DIRECTION DES ÉVALUATIONS ENVIRONNEMENTALES

**Rapport d'analyse environnementale pour
le projet d'aménagement hydroélectrique des
chutes à Thompson de la rivière Franquelin
sur le territoire de la Municipalité de Franquelin
par la Société d'énergie rivière Franquelin inc.**

Dossier 3211-12-108

Le 17 décembre 2008

FIGURE 3 : DÉBITS DANS LE TRONÇON COURT-CIRCUITÉ À DIFFÉRENTES HYDRAULICITÉS

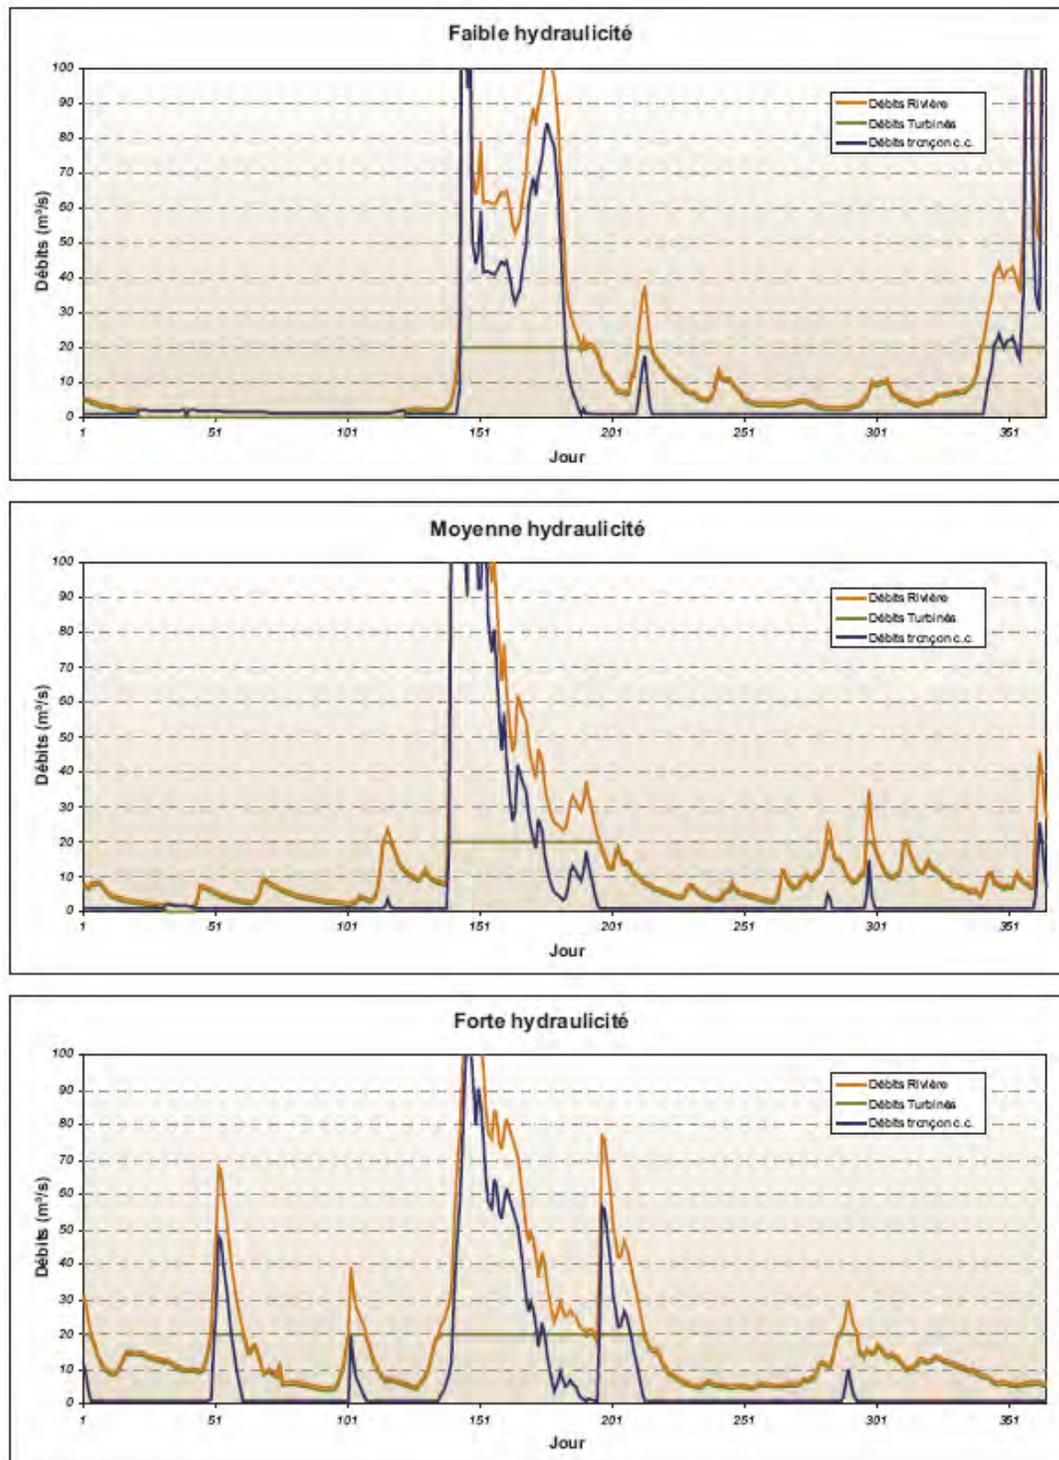
Afin de déterminer la valeur de ce débit réservé dans le bief court-circuité, l'initiateur du projet a effectué des calculs à l'aide de différentes méthodes hydrologiques, ce qui lui a donné des valeurs variant entre 0,8 m³/s (été et hiver) et 19,1 m³/s (printemps). Après une analyse basée sur le coût du projet et un prix de vente espéré à 7,5 ¢/kWh, l'initiateur du projet a estimé que le débit réservé ne peut dépasser 0,9 m³/s tout au long de l'année sans affecter la viabilité du projet. Cependant, l'initiateur du projet considère que le débit du tronçon court-circuité sera supérieur à 0,9 m³/s pour une période variant de 94 à 211 jours selon l'hydraulicité de la rivière (figure 3) (SERF inc., 2007a et c).

Considérant l'ensemble des informations fournies par l'initiateur, les avis des experts du MRNF et de Pêches et Océans Canada (MPO) que nous avons consultés et les principes de la *Politique de débit réservé écologique pour la protection du poisson et de ses habitats*, nous sommes en accord avec la position de l'initiateur compte tenu de la faible importance des habitats perdus et les mesures compensatoires qui seront prises par l'initiateur. Aussi, il ne nous apparaît pas nécessaire d'exiger une augmentation du débit réservé dans le bief court-circuité compte tenu des faibles gains de cette mesure et du fait qu'elle met en péril la faisabilité du projet selon l'initiateur. Cette orientation est conforme à la politique puisque cette dernière permet l'application d'un débit inférieur au débit réservé écologique à condition que des aménagements d'habitats soient réalisés afin d'atteindre l'objectif d'un gain net d'habitats ou de productivité du milieu. Nous nous sommes tout de même assurés que le futur débit écologique proposé allait permettre aux poissons fréquentant le bief court-circuité de pouvoir circuler librement, d'avoir des aires d'alimentation, de croissance et d'abri comme dans les conditions actuelles. De plus, d'après MPO, la création des trois seuils va permettre de maintenir les superficies mouillées avec un certain renouvellement de l'eau qui est évalué entre 5 à 7 jours.

Il a été suggéré lors des audiences publiques que le débit réservé devait correspondre au minimum à la valeur obtenue par la méthode du Q_2^7 qui est $1,5 \text{ m}^3/\text{s}$. Dans le document de Belzile et al. (1997), dans lequel la méthode écohydrologique a été élaborée, le Q_2^7 y est défini comme une statistique hydrologique qui décrit les conditions d'étiage et qui correspond au débit minimum moyen journalier calculé sur sept jours consécutifs selon une récurrence de deux ans. Il est aussi spécifié que cette méthode est utilisée au Québec dans le calcul des charges polluantes qui peuvent être tolérées à l'aval de points de rejets d'effluents municipaux. À défaut de norme réglementaire au Québec faisant office de débits réservés, le Q_2^7 a parfois été utilisé par les gestionnaires de la faune à des fins de protection des habitats du poisson, tout en sachant qu'il s'agit d'une méthode approximative n'ayant pas fait l'objet de validation. Il est aussi mentionné que l'inconvénient des méthodes hydrauliques, tel que le Q_2^7 , est qu'elles ne permettent pas d'établir une relation entre la quantité d'habitats disponibles et le débit. Elles ne sont pas conçues de façon à être spécifiques à un site donné ni à une espèce en particulier, à moins d'apporter les précisions nécessaires. En conséquence, les résultats qu'elles génèrent sont plus approximatifs, tout en étant généralement plus conservateurs, que ceux obtenus à l'aide d'autres types de méthodes. Nous sommes donc satisfaits de la proposition de l'initiateur qui consiste à laisser un débit dans le tronçon court-circuité inférieur à la valeur obtenue par la méthode du Q_2^7 .

Nous sommes d'avis, de même que les experts consultés, que le couplage d'un débit réservé avec l'aménagement de mesures d'atténuation et de compensation permettra l'atteinte des trois principes directeurs de la politique, c'est-à-dire aucune perte nette d'habitats du poisson ou de productivité des milieux récepteurs, le maintien de la libre circulation du poisson dans les cours d'eau et la contribution à la protection de la biodiversité des écosystèmes aquatiques si l'initiateur du projet démontre, par la réalisation des études de suivi proposées, que les habitats et leurs fonctions sont maintenus pour les espèces visées. Les sections suivantes évalueront les mesures d'atténuation et de compensation proposées par l'initiateur du projet pour chacune des trois espèces de poissons ciblées.

FIGURE 5 : LOCALISATION DES FRAYÈRES EN AVAL DES CHUTES À THOMPSON (CHUTE N° 4)

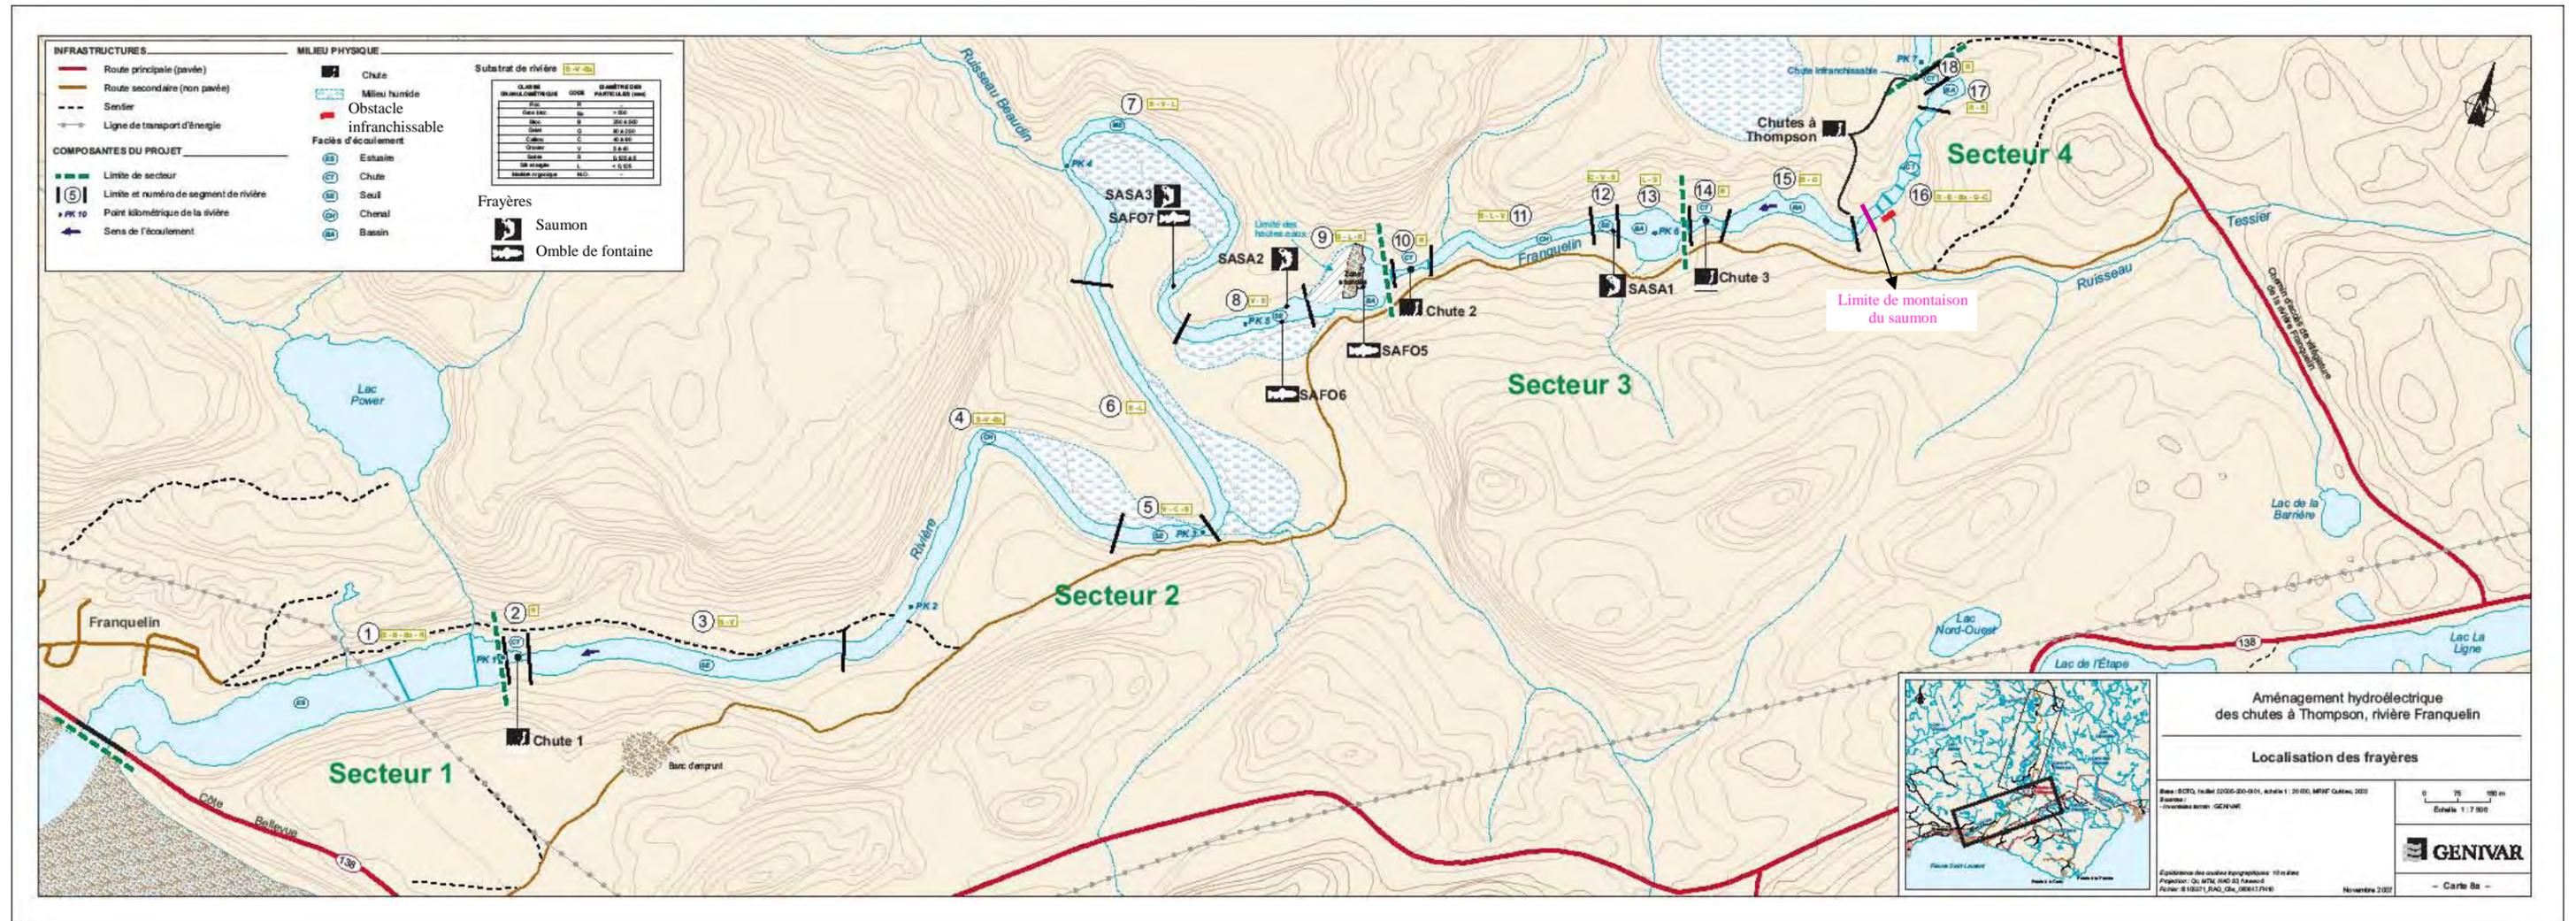
Dans le bief aval, compris entre l'estuaire et la chute n° 2, une frayère potentielle et une confirmée ont été observées lors de l'inventaire. Selon l'initiateur du projet, les meilleurs habitats pour le saumon se retrouvent dans ce secteur (figure 5 de l'annexe 3) (SERF inc., 2007a et c).

L'amélioration de l'habitat du saumon en aval de la chute n° 2 servira à compenser la perte de l'habitat de reproduction marginale dont la superficie avoisine 1 400 m². De plus, l'initiateur du projet s'engage à créer, dans le même secteur, des aires d'alevinage et de taconnage d'une superficie d'environ 9 300 m², puisque ce type d'habitat est peu répandu en aval de la chute n° 2. L'initiateur du projet spécifie que les aires d'alevinage aménagées seront adjacentes aux frayères aménagées et celles déjà présentes afin de permettre aux alevins de s'y établir immédiatement après l'éclosion. Selon l'initiateur du projet, ces aménagements permettront d'accroître le potentiel salmonicole de la rivière (SERF inc., 2007a et c et lettres de M. Bertrand Lastère, 1^{er} et 3 octobre 2008).

Conformément aux avis des experts consultés, nous estimons que la position de l'initiateur apparaît satisfaisante. Comme mentionné à la section 3.4.1.1 du présent rapport, il faut prendre en considération que la politique permet l'application d'un débit inférieur au débit réservé écologique si l'initiateur du projet peut justifier l'impossibilité de se conformer à celui-ci et à condition que des aménagements d'habitats soient réalisés afin d'atteindre l'objectif d'un gain net d'habitats ou de productivité du milieu. Lors de son analyse du dossier, un représentant de MPO a effectué une visite de la rivière Franquelin ce qui lui a permis de confirmer que la frayère marginale retrouvée dans le bief court-circuité est peu propice à une utilisation ultérieure par le saumon. De plus, il estime d'une part que les habitats retrouvés dans le bief court-circuité sont peu ou faiblement utilisés par le saumon et d'autre part qu'à la suite de la mise en place d'un débit réservé, les conditions hydrauliques ne seront plus propices pour le saumon dans le bief court-circuité.

Nous considérons que les conditions de la politique ont été remplies puisque la frayère qui sera perdue est marginale et que l'initiateur du projet s'est engagé à aménager une nouvelle frayère ainsi que de nouvelles aires de taconnage et d'alevinage en aval de la chute n° 2. Il s'est aussi engagé à maintenir l'intégrité des aménagements et leur efficacité par la mise en place d'un programme de suivi d'une durée de 10 ans. En ce qui concerne l'efficacité des aménagements, plusieurs études scientifiques démontrent que les mesures de compensation appliquées au saumon telles que la création de frayères et la création d'aires d'alevinage fonctionnent dans la majorité des cas (Barlaup et al. 2008, Venter et al. 2008 et Clarke et al. 1997). De plus, nous considérons que les mesures de compensation pour la perte d'habitat pour le saumon atlantique sont adéquates et qu'elles permettront d'améliorer la situation actuelle dans le futur bief aval en créant des aires de fraie et de taconnage qui sont présentement limitantes. De plus, nous jugeons que l'initiateur du projet a justifié adéquatement sa décision de fermer la passe à poisson.

FIGURE 6 : LOCALISATION DES FRAYÈRES EN AMONT DES CHUTES À THOMPSON (CHUTE N° 4)

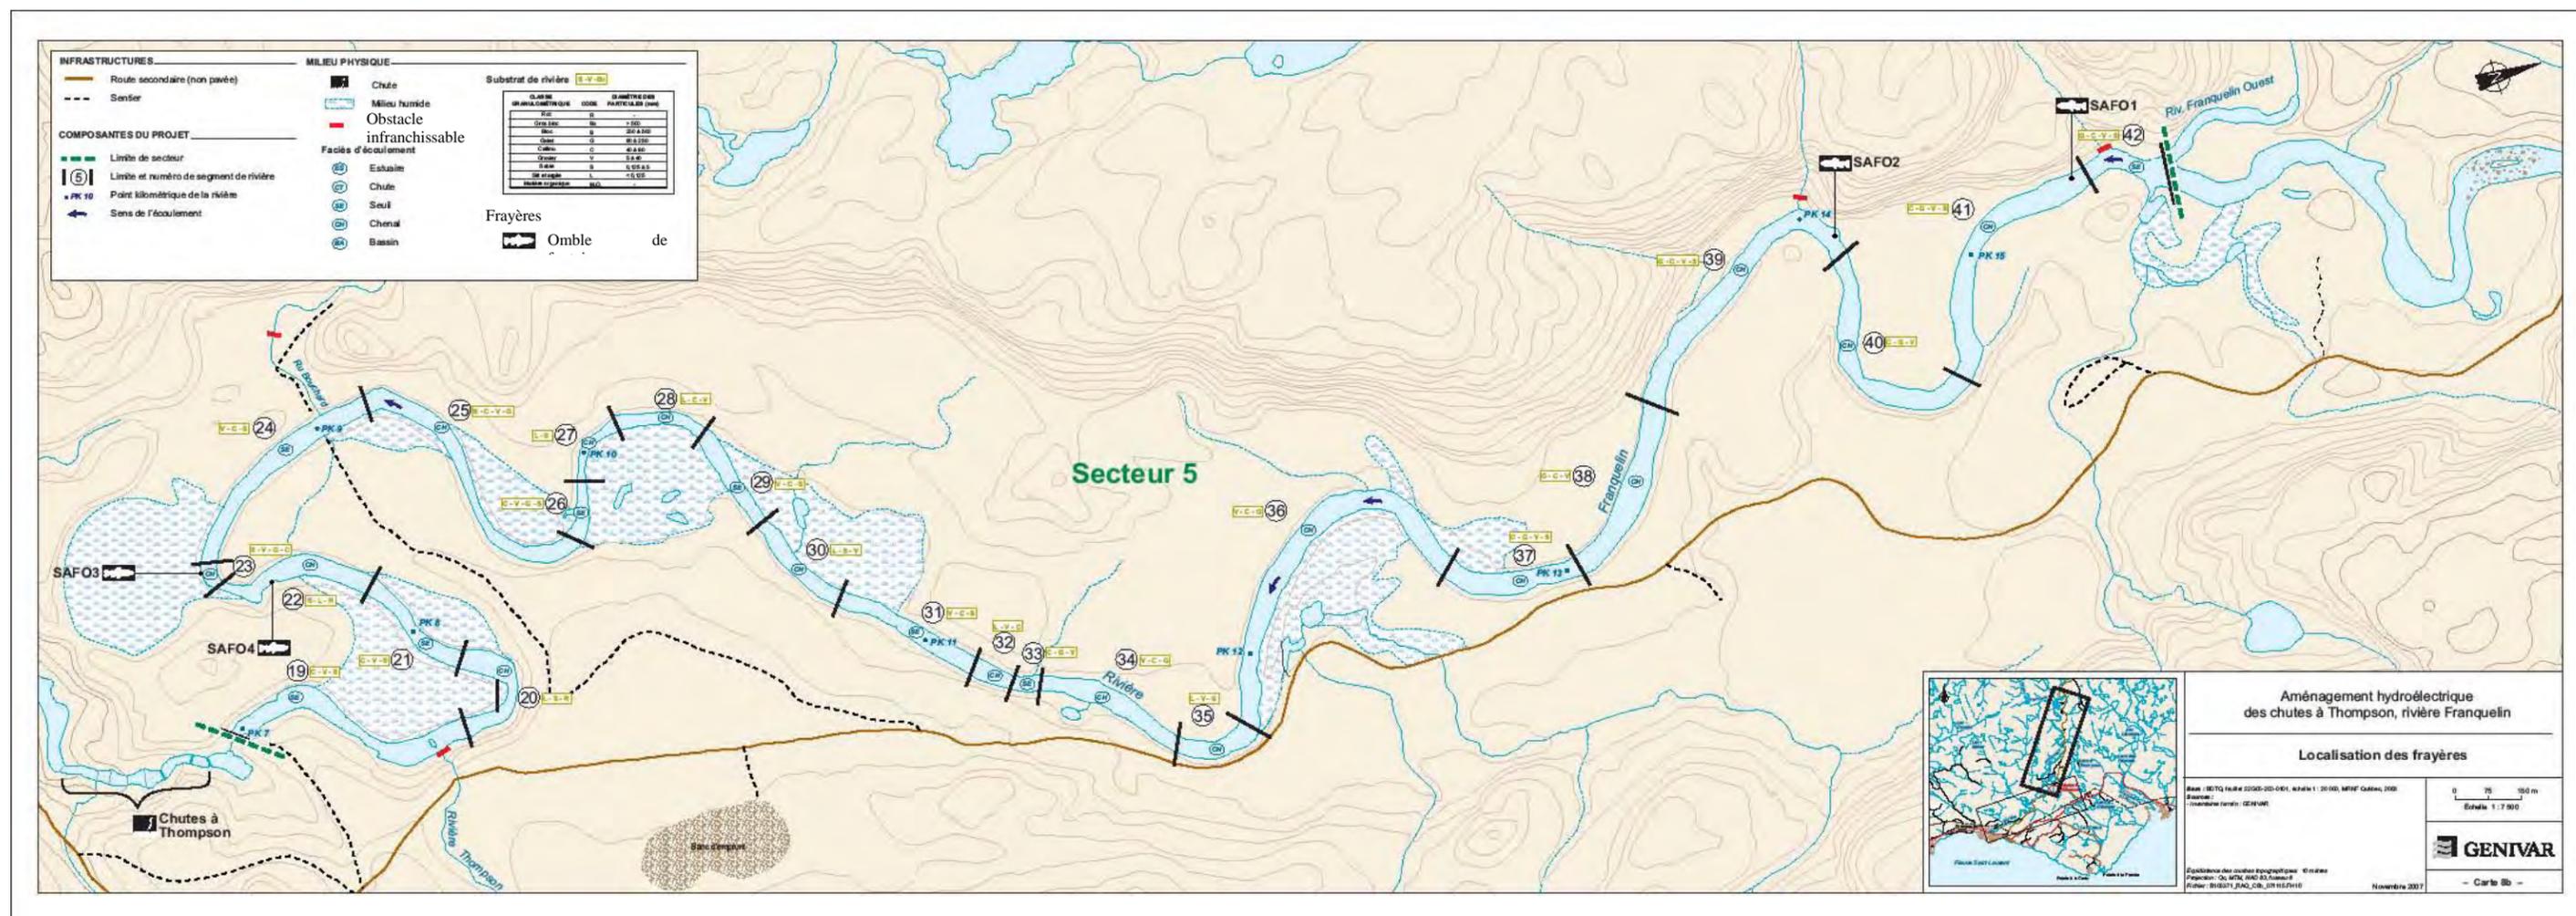
L'omble de fontaine anadrome, appelé aussi truite de mer, fréquente l'estuaire de la rivière Franquelin et a également accès au secteur du futur bief aval (entre l'estuaire et la chute n° 2), puisqu'à marée haute, la première chute devient franchissable pour cette espèce. En ce qui concerne l'omble de fontaine dulcicole, communément appelé truite mouchetée, elle fréquente principalement le secteur du futur bief amont (en amont des chutes à Thompson), mais se retrouve également dans toute la rivière à la suite de leur dévalaison des chutes à Thompson (chute n° 4) (figure 6 de l'annexe 3) (SERF inc., 2007a et c).

Pour ce qui est des frayères qui seront perdues par l'envolement du futur bief amont et qui représentent une superficie de 1 572 m², l'initiateur du projet s'est engagé, à la demande de MPO, à les compenser par l'aménagement de nouvelles frayères dans trois tributaires de la rivière Franquelin situés en amont des chutes à Thompson (chute n° 4) (Lettre de M. Lastère, datée du 1^{er} octobre 2008).

En accord avec les experts consultés, nous considérons que, sur le plan de la faisabilité économique, la seule option possible pour l'initiateur du projet, afin de limiter l'inondation des trois frayères à omble de fontaine localisées en amont des chutes à Thompson (chute n° 4), serait de diminuer sa cote d'exploitation. Cependant, la cote à 63 m a été choisie pour les raisons détaillées à la section 3.2. En ce sens, nous avons demandé à l'initiateur du projet de compenser pour la perte de ces trois frayères. Nous estimons que les mesures de compensations proposées par l'initiateur en amont du projet ainsi que le programme de suivi d'une durée de 10 ans servant à maintenir l'intégrité des aménagements et leur efficacité sont satisfaisants. En ce qui concerne le secteur du bief court-circuité, nous considérons qu'il n'y aura pas de perte de fonction d'habitat, ni au niveau de l'alimentation ni de la croissance pour l'omble de fontaine en s'assurant de maintenir la libre circulation du poisson et qu'en ce sens, le débit proposé de 0,9 m³/s est approprié.

Compte tenu des engagements pris par l'initiateur du projet au niveau du maintien de l'intégrité des aménagements et de leur efficacité ainsi que des connaissances sur la réussite des projets d'aménagements de frayères à omble de fontaine, nous sommes donc d'avis que les mesures de compensation pour la perte des trois frayères dans le futur bief amont sont adéquates compte tenu des engagements de l'initiateur à assurer leur intégrité et leurs performances. En ce sens, ces aménagements permettront d'atteindre le principe d'aucune perte nette d'habitats de poisson ou de productivité des milieux. De plus, l'aménagement des trois seuils permettra de maintenir la libre circulation de l'omble de fontaine dans le bief court-circuité de la même façon que les conditions actuelles.
